Cerere de oferte

lucrări pentru obiectivul de investiții Școala cu clasele I-VIII Corp Nou Coropcenii, com.
Ciortestii, jud. Iași

RFB nr: RO-ME-SUNRPMU-270306-CW-RFB

CLARIFICARE NR. 1

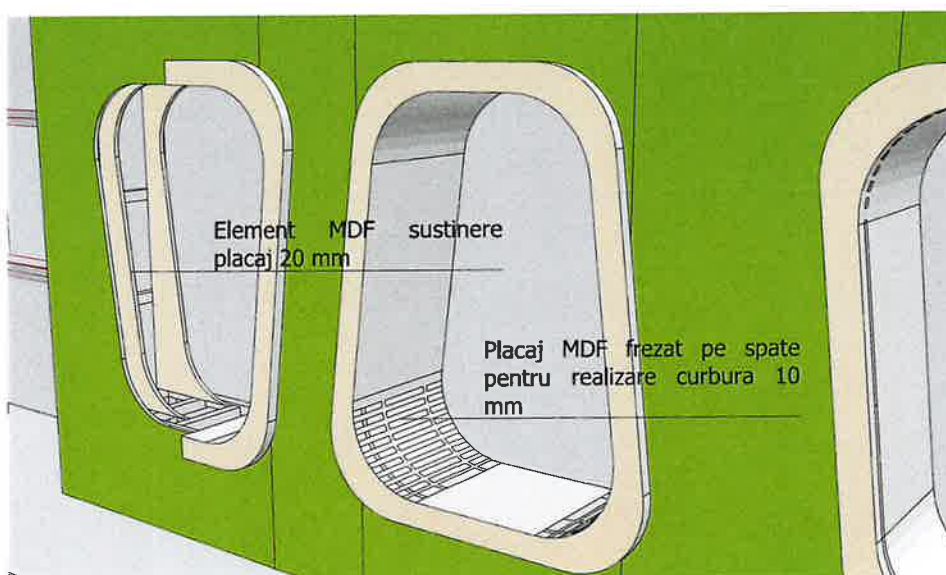
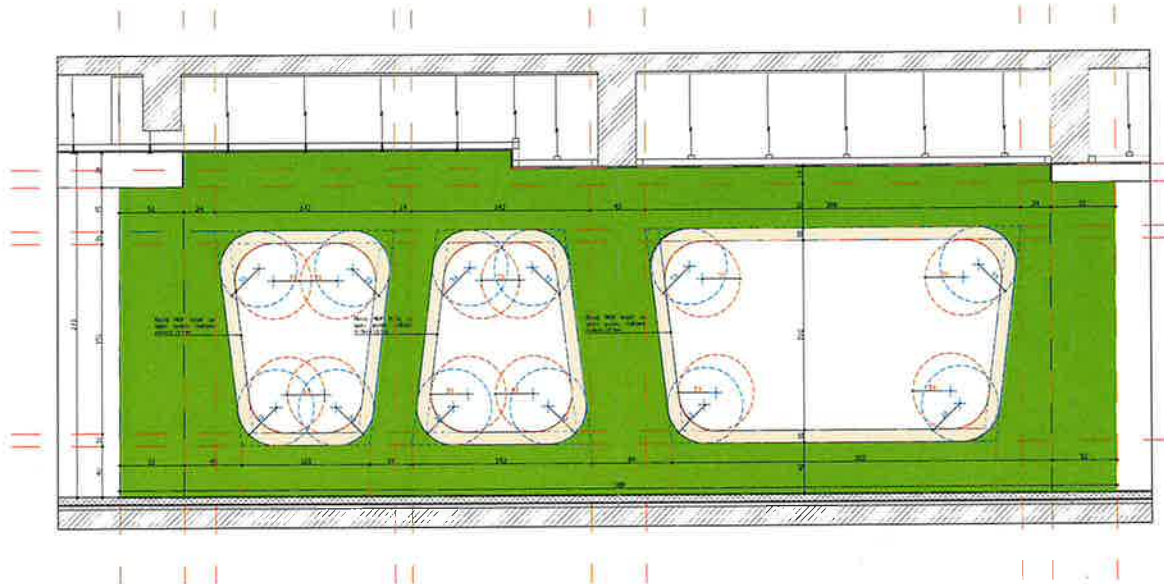
11	Va rugam sa ne confirmați ca rezervele la contract sunt permise (proponeri de modificare).	Nu sunt permise rezerve la contract.
12	In sarcina cui sunt relocalișe, devierea și protecția rețelelor de utilități?	Aceste activități intra în sarcina autorităților locale, nu fac obiectul prezentei proceduri.
13	Va rugam sa indicați in ce conditii și situatii achizitorul are dreptul sa dispuna sistarea lucrarilor, confirmand ca in cazul sistării	Sistarea lucrărilor, precum și orice altă măsură care afectează programul lucrărilor, se va supune prevederilor secțiunii D.
